NRéf : 24\_058\_53\_EOL\_PETITE LANDE\_HOUSSAY

**Objet :** Avis sur la demande d'autorisation environnementale – Eoliennes – Sté la Petite Lande - Houssay

Par courriel du 21 juin 2024, vous avez sollicité mon avis sur le dossier de demande d'autorisation environnementale déposé par la société la Petite Lande, dans le cadre de son projet de création d'un parc éolien Les Landes sur le territoire de la commune de HOUSSAY .

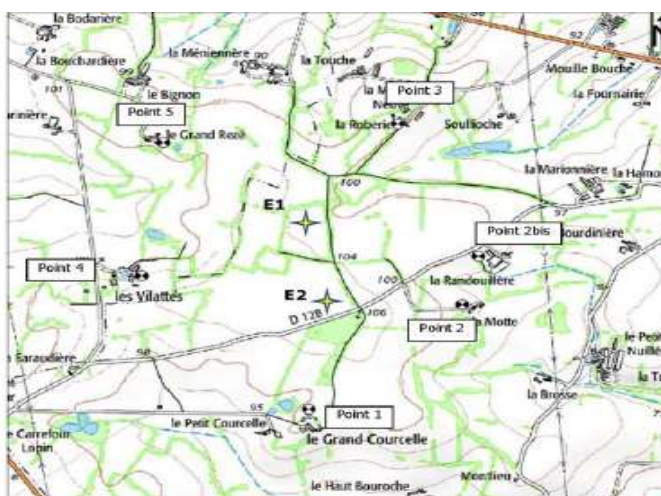
La zone d'implantation potentielle n'impacte aucun périmètre de protection de captage utilisé pour la production d'eau destinée à la consommation humaine. Cette zone est à proximité immédiate de la limite

extérieure du périmètre de protection éloignée de la prise d'eau superficielle dans l'Oudon de Saint Aubin du Pavoil.
